6 janvier 2022

Grand Avignon

**TRAVAUX POUR LA PROTECTION DES ÎLES PIOT ET
BARTHELASSE CONTRE LES CRUES DU RHÔNE**

**NOTICE COMPLÉMENTAIRE
ENQUÊTE PUBLIQUE
ERRATUM**

Le plan des mesures compensatoire est joint en **annexe 3**.

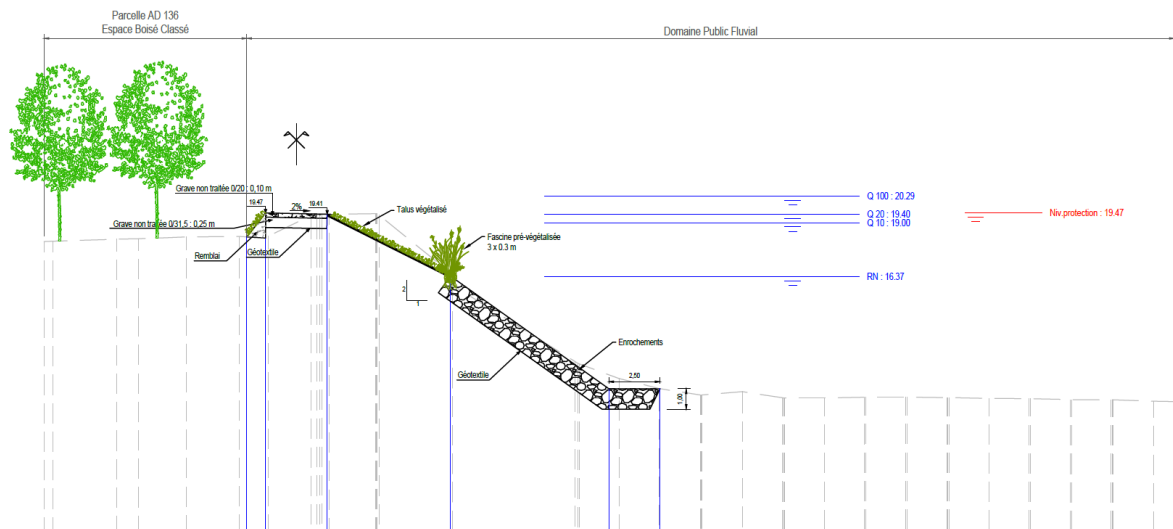
Le plan des mesures compensatoires a été actualisé en modifiant :

- La localisation de deux gîtes artificiels pour le Castor d'Europe présent sur les sections 4 et 5 dans le projet initial.** En effet le projet définitif ne prévoit plus d'artificialisation de la berge sur ce tronçon (création d'une digue en retrait – solution alternative). Les gîtes à castor prévus ont donc été déplacés sur les sections 1 (SNA) et 2 (Mas Saint Jean) afin de renforcer l'offre sur ces zones fréquentées par l'espèce (indices de présence mis en évidence lors de l'état initial). Les localisations choisies ont intégré les contraintes hydrauliques et assurent une variété de configurations pouvant rendre certains gîtes plus favorables en hiver et d'autres plus favorables en été (hauteurs d'eau et vitesses de courant différentes). Notons que le nombre de gîtes artificiels créés pour le Castor d'Europe (mesure d'accompagnement) n'est pas réduit malgré la baisse de l'impact du projet sur les berges (plus de 500 mètres de berges favorables au creusement de gîtes par le castor sont préservés sur le secteur « Est-Projette »).

- **Les emprises de reboisement : intégration des surfaces plantées au droit du secteur aménagé de Mas Saint Jean - anciennes Serres DUPUIS** (plantation d'une forêt alluviale avec essences typiques des ripisylves : peupliers noirs et blanc, frêne à feuilles, chêne pédonculé, orme champêtre, cornouiller sanguin, fusain d'Europe, aubépine monogyne, prunelier...). La surface totale de plantation est de 7 479 m² répartie sur les parcelles suivantes :

- AH 103 – 195 m²
- AH 225 - 980 m²
- AH 223 - 108 m²
- AH 224 – 1 433 m²
- AH 222 – 951 m²
- AH 221 – 560 m²
- AH 218 – 555 m²
- AH 220 – 1 142 m²
- AH 219 – 1 555 m²
